PROCES-VERBAAL VAN ONDERZOEK DER ELEKTRISCHE INSTALLATIE VAN EEN ~~WERF OF TIJDELIJKE AANSLUITING~~ - DEFINITIEVE OF RESIDENTIELE AANSLUITING

Type der lokalen : Appartement 151 voorbouw

Plaats van onderzoek : Nieuwstraat 63 Riant

Onderzoeker : D. Schijver Datum van onderzoek : 26.01.85

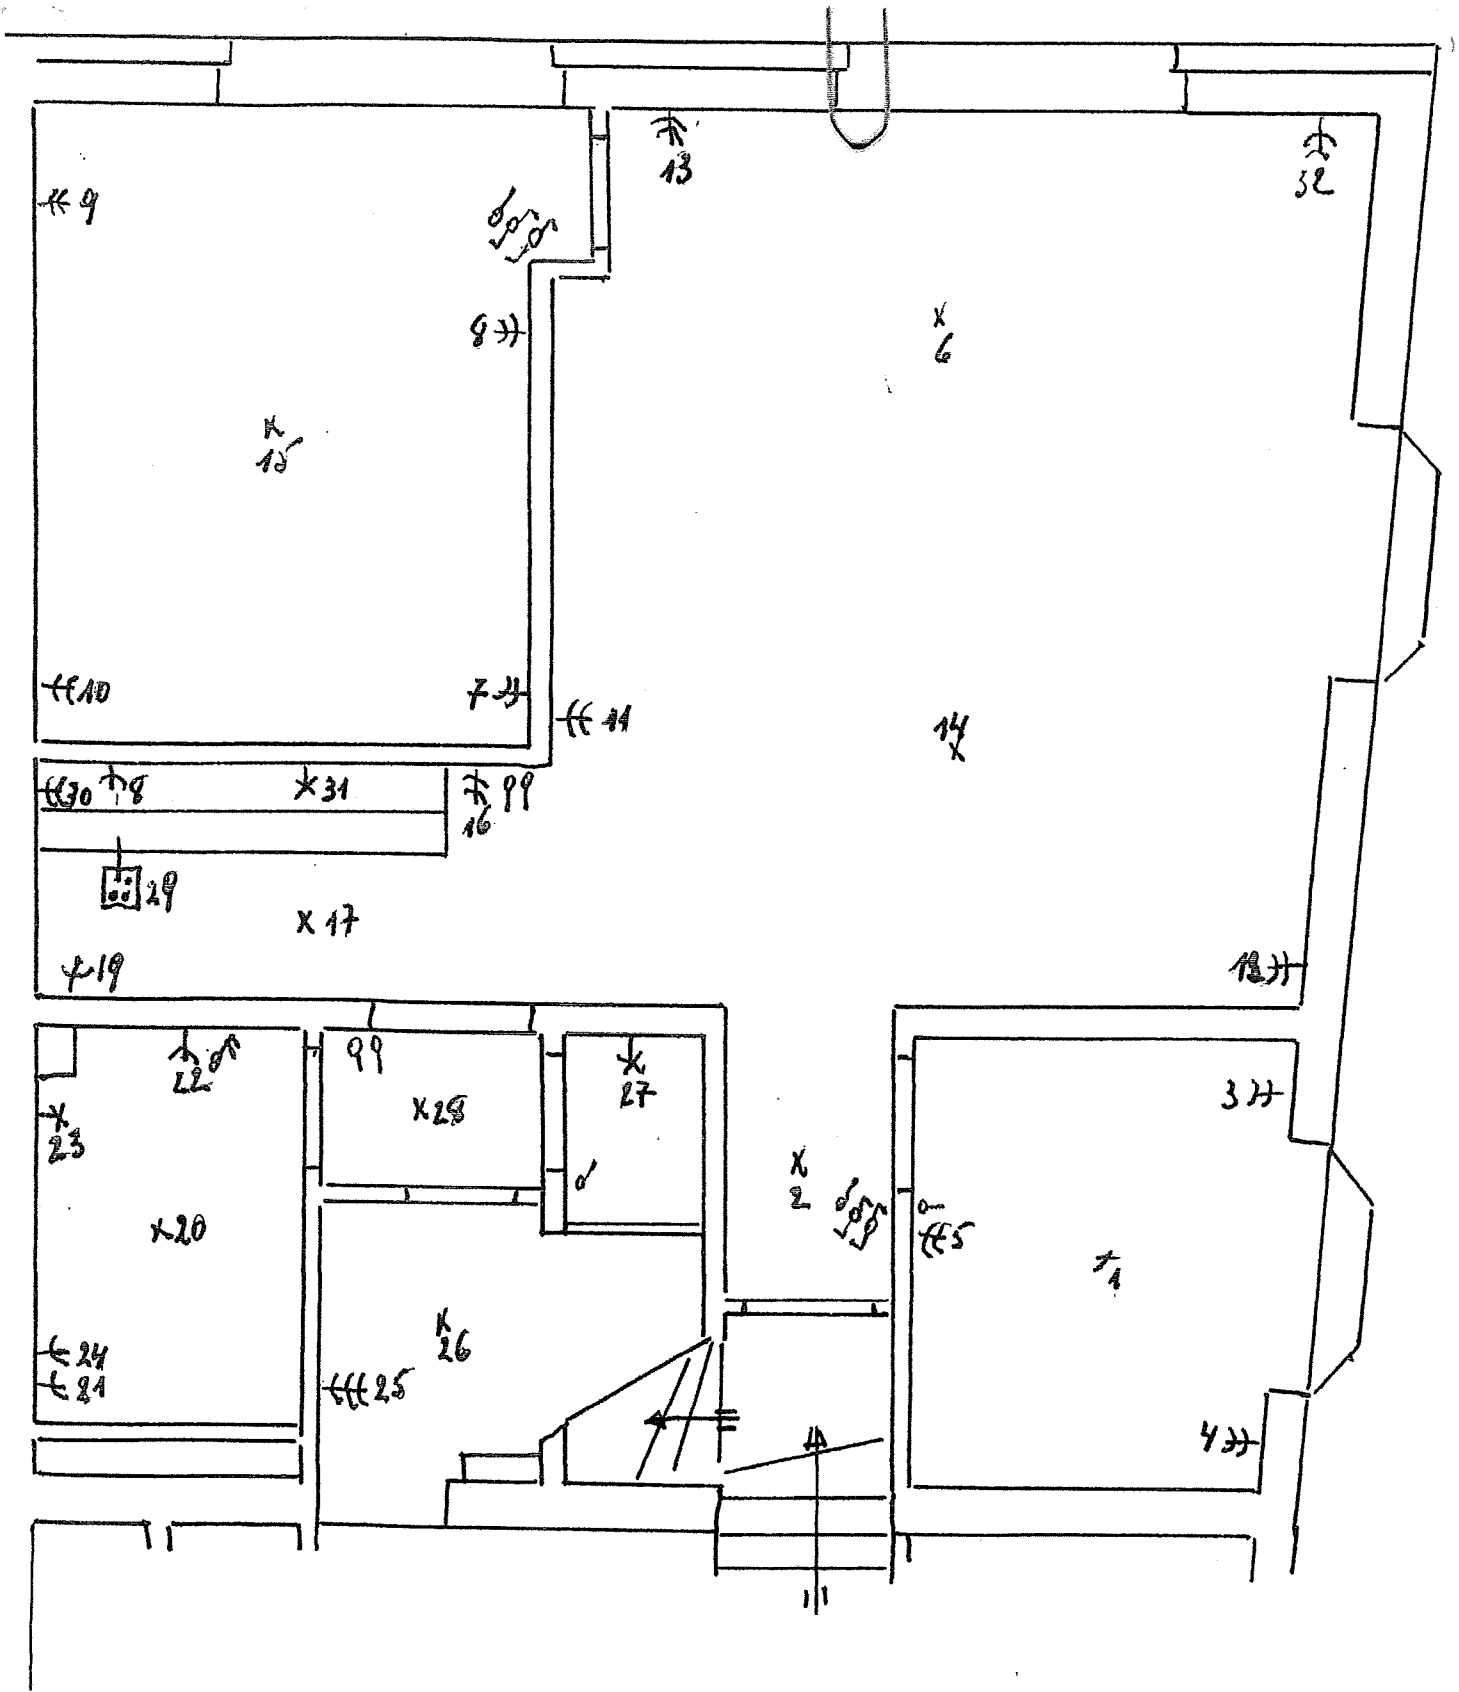
Hoofdequipotentiale - bijkomende equipotiale verbinding nog niet aangesloten.

Badkamer - gasleiding - waterleiding - CV ketel - nog niet geplaatst.

§ 22
